DELIBERAZIONE DELLA GIUNTA REGIONALE 27 novembre 2023, n. 1630

D_VIP 7989. Art. 23 del D.lgs. n. 152/2006 e ss. mm. ii. (VIA statale) Impianto fotovoltaico della potenza di 48,73 MW e relative opere di connessione alla Rete di Trasmissione Nazionale, da realizzarsi nei Comuni di Lecce (LE), in località Masseria Trapanà e Surbo (LE). Proponente: LECCE S.R.L Parere favorevole della Regione Puglia.

OGGETTO: ID_VIP 7989. Art. 23 del D.lgs. n. 152/2006 – Procedimento di Via relativo ad un impianto fotovoltaico della potenza di 48,73 MW e relative opere di connessione alla Rete di Trasmissione Nazionale, da realizzarsi nei Comuni di Lecce (LE), in località Masseria Trapanà e Surbo (LE).

SCHEDA ISTRUTTORIA VALUTAZIONE DI IMPATTO AMBIENTALE

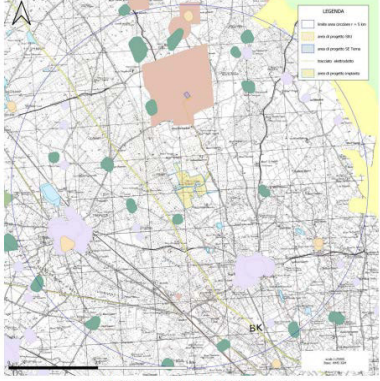
Si osserva che il cavidotto e la stazione utente e la stazione TERNA interferiscono con un PUTT/p del tipo Ate B.

Figura 7.2 – Impianti nel Raggio di 5 km

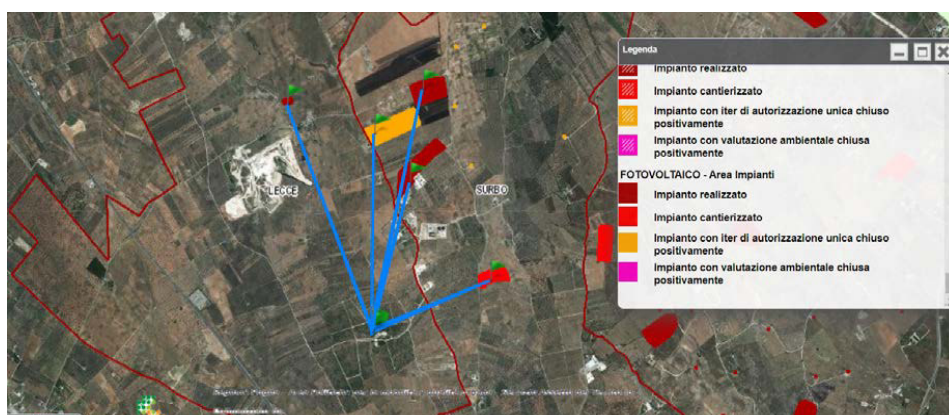
Il proponente afferma che: “anche se la densità degli impianti nella zona in analisi è relativamente bassa, esiste già un impianto fotovoltaico nei pressi del Sito oggetto dell’Intervento (Distanza dall’impianto più vicino 950 metri)”.

Nota: Analizzando la zona circostante all’area oggetto dell’intervento in un raggio inferiore a 2km sul portale del sit Puglia (<http://webapps.sit.puglia.it/freewebapps/ImpiantiFERDGR2122/index.html>), si riscontra la presenza di 3 impianti fotovoltaici realizzati, uno cantierizzato ed uno con iter di autorizzazione unica chiusa positivamente. Il progetto non presenta tra gli elaborati tecnici il calcolo specifico dell’IPC previsto dalla Regione Puglia, congiuntamente ad ARPA Puglia, con: R.R. n. 24/2010, D.G.R. n. 2122 del 23/10/2012 e D.D. Ecologia 162/2014 e DGR 3029/2010.

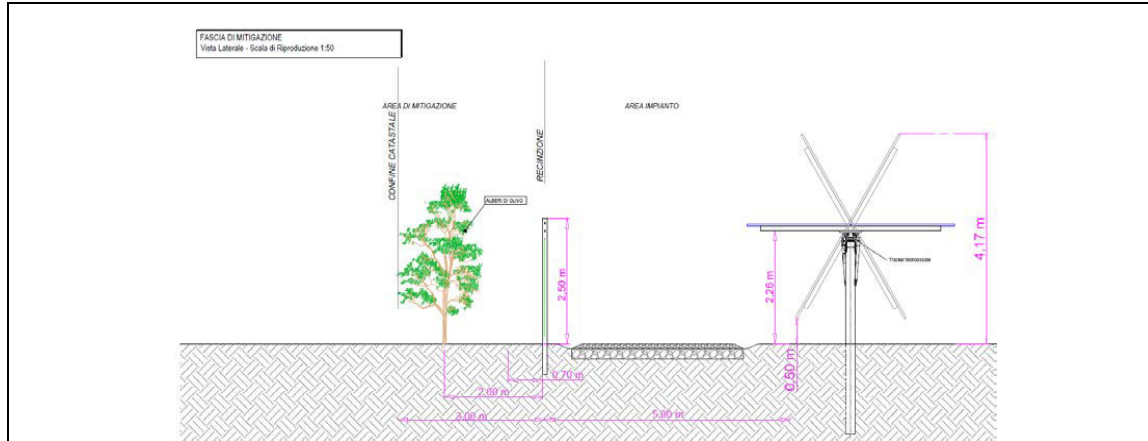
NOTA: Il progetto è stato oggetto di un parere ARPA firmato in data 19/09/2022, nelle cui conclusioni si legge:

“Esaminata la documentazione disponibile, si prende atto di quanto dichiarato dai progettisti, in particolare che l'impianto proposto ricade in zona definita ed individuata dagli strumenti urbanistici come compatibile con l'intervento proposto. In tal senso questa Agenzia, anche per quanto considerato al punto 2 sopra citato, ritiene di non rilevare significative criticità essendo state le aree individuate dal progetto destinate ad aree produttive. Inoltre si prescrive di redigere un Piano di Monitoraggio Ambientale redatto secondo le Linee Guida per la predisposizione del Progetto di Monitoraggio Ambientale (PMA) delle opere soggette a procedure di VIA (D.Lgs. 152/2006 e s.m.i., D.Lgs. 163/2006 e s.m.i.) Indirizzi metodologici generali (Capitoli 1-2-3-4-5) di ISPRA, il quale deve contenere almeno un'analisi degli impatti e dei monitoraggi per le varie matrici ambientali (atmosfera, ambiente idrico, suolo e sottosuolo, biodiversità, rumore, campi elettromagnetici, paesaggio e beni culturali, dati climatici, rifiuti, ecc).”

Si osserva che il documento richiesto in fase istruttoria da Arpa non è ad oggi presente tra gli elaborati progettuali.

Fonte: LEC20-3_39SIA_D_SIC-ZPS-IBA_OPR

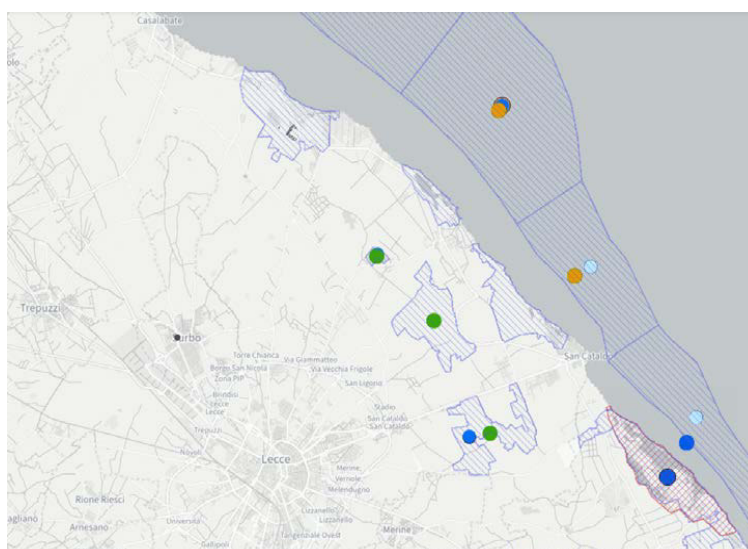
Si riporta di seguito la verifica dell'area interessata dal progetto individuata sul portale Natura 2000:

Nota: Premesso che pur se la localizzazione dell'impianto non rientra all'interno di alcuna ZPS, SIC, zona floristica e faunistica protetta, né zona IBA, si evidenzia che la finalità delle Direttive Comunitarie 2009/147/CE e 92/43/CEE sono la conservazione e il mantenimento in uno stato soddisfacente di habitat e specie di interesse conservazionistico e/o prioritarie e non la mera tutela di queste ultime limitatamente all'interno dei SIC/ZSC/ZPS, poiché occorre tener conto delle interazioni dell'ecosistema nel suo complesso.
